监理工程师通知单

工程名称：郑州日产汽车有限公司常州分公司分布式光伏发电项目

编号：ZHJL-TZD-07

主题：现场施工质量问题

现场实际施工照片

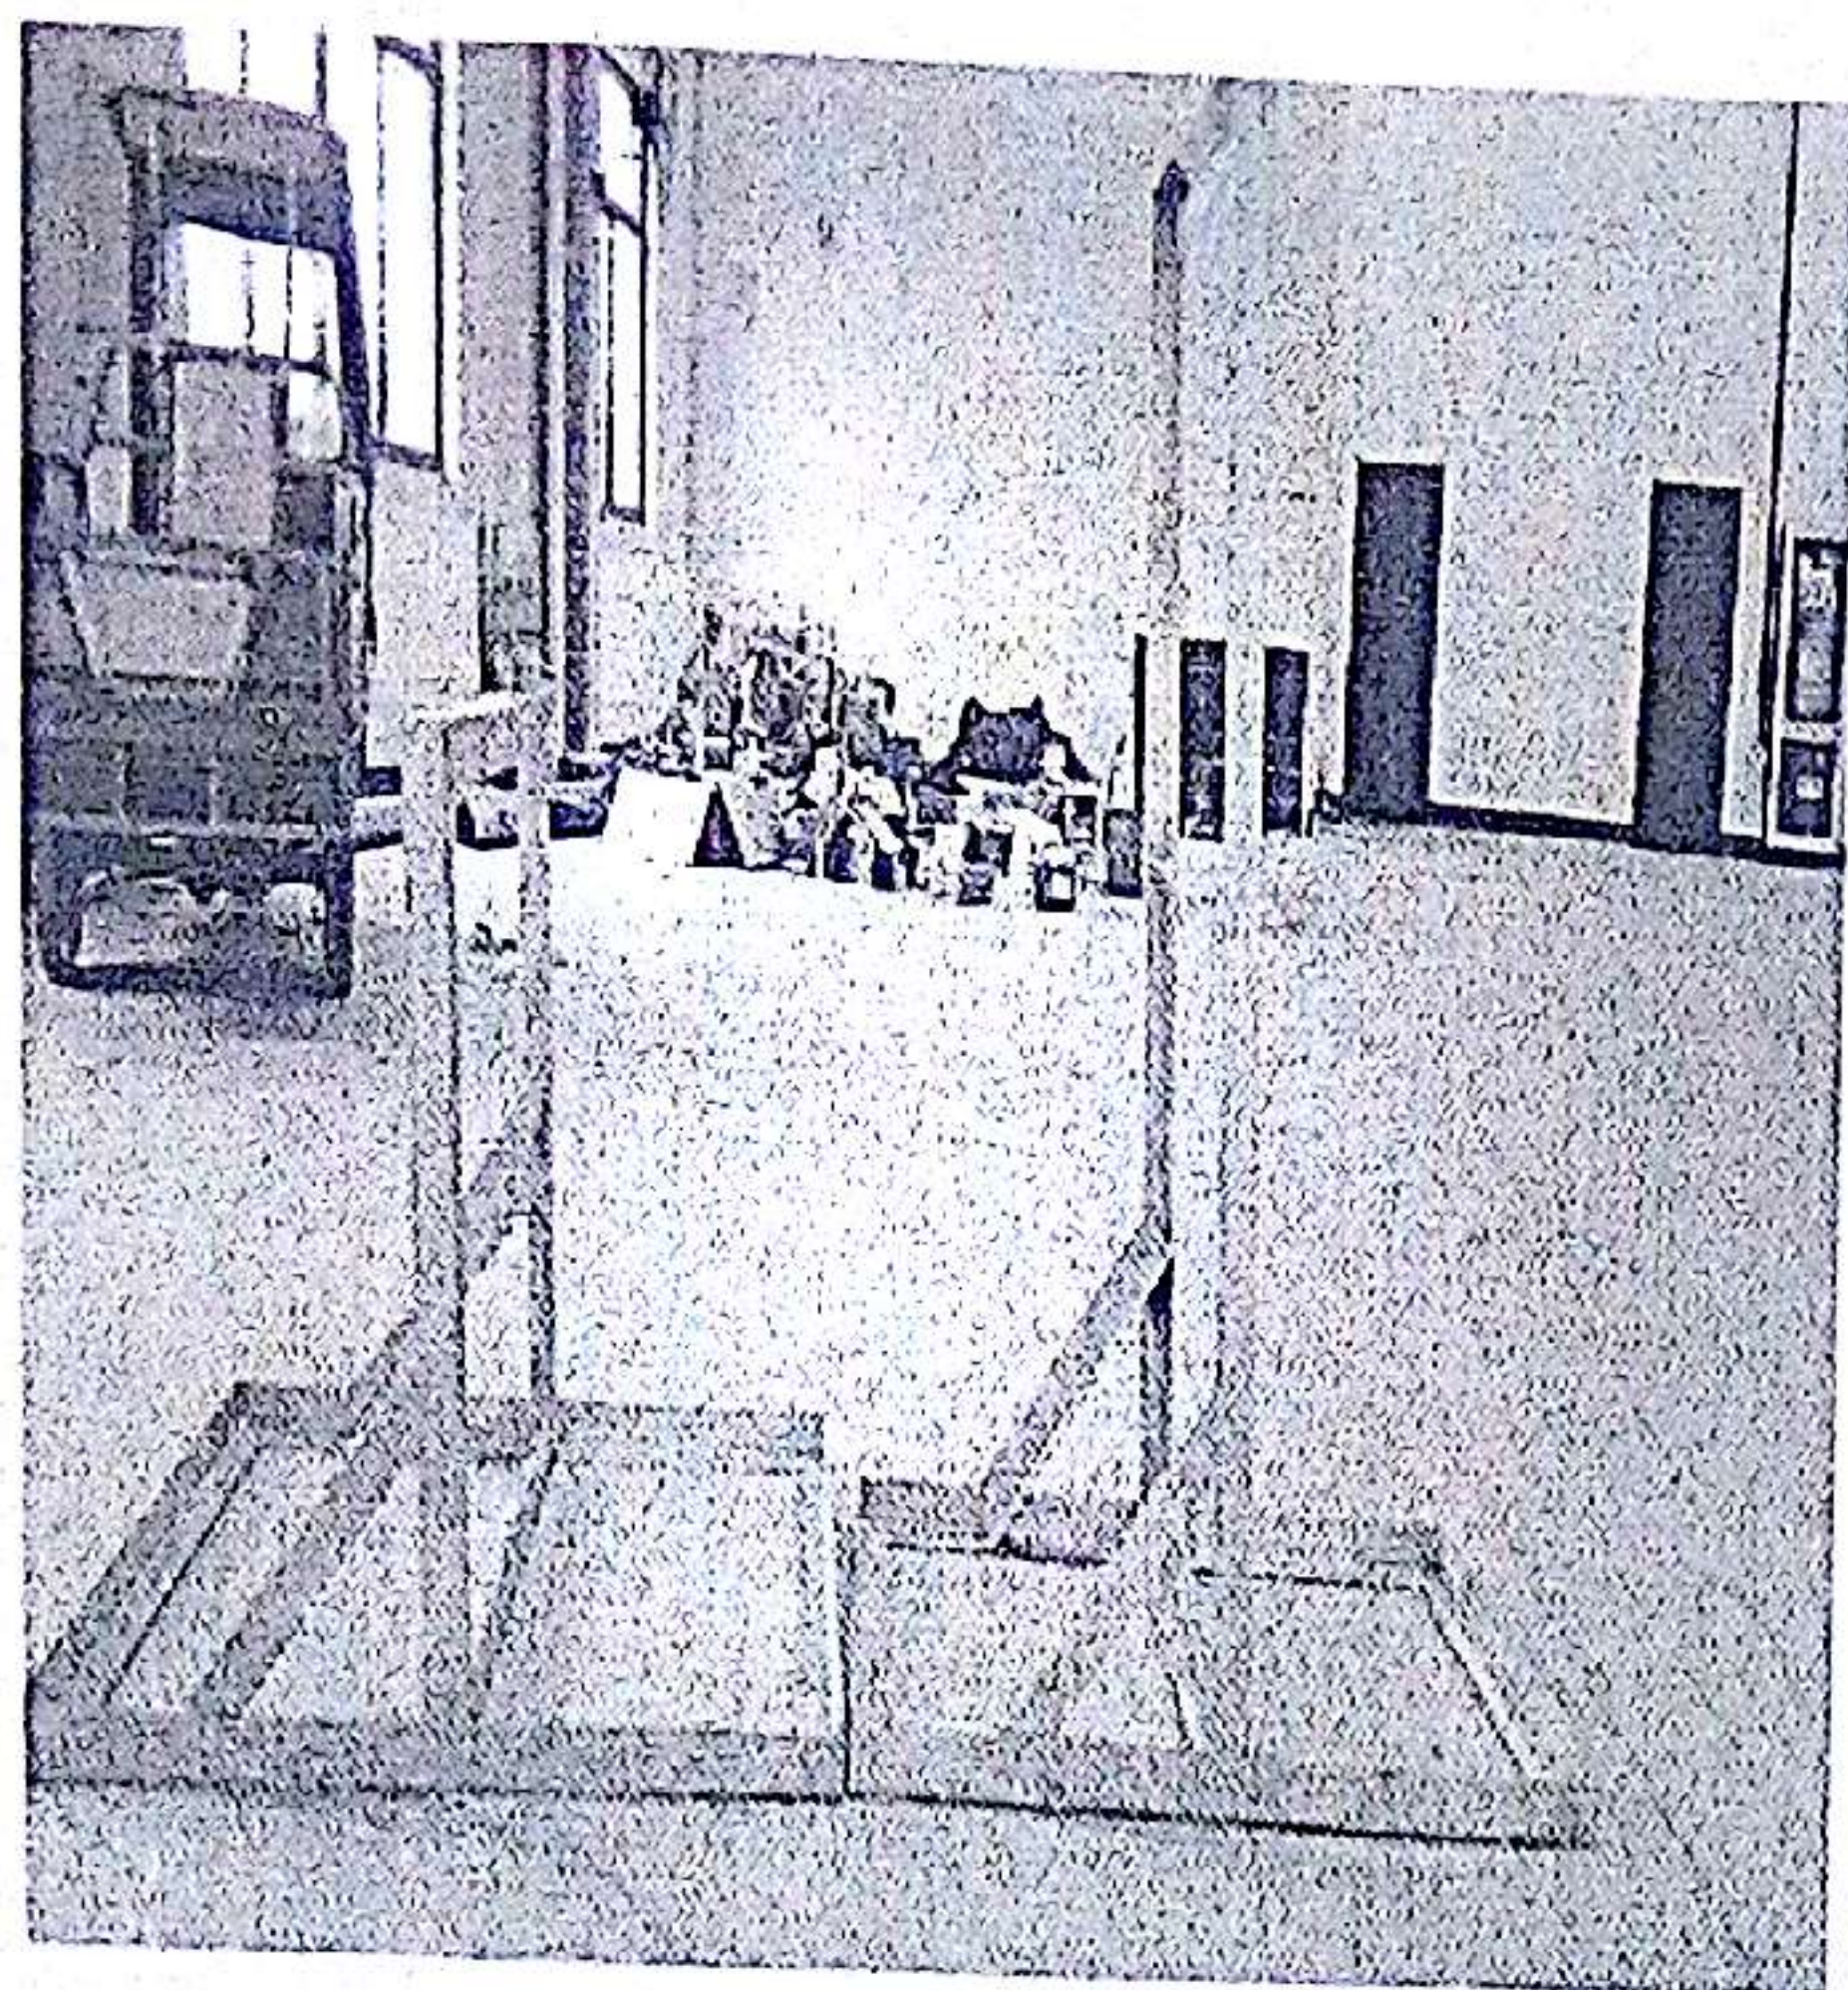
5、根据《郑州日产汽车有限公司常州分公司分布式光伏发电项目新总装车间屋面光伏发电系统-电气设备安装布置图》设计节点图要求，汇流箱支架加工与设计图纸不符合（详见照片）。
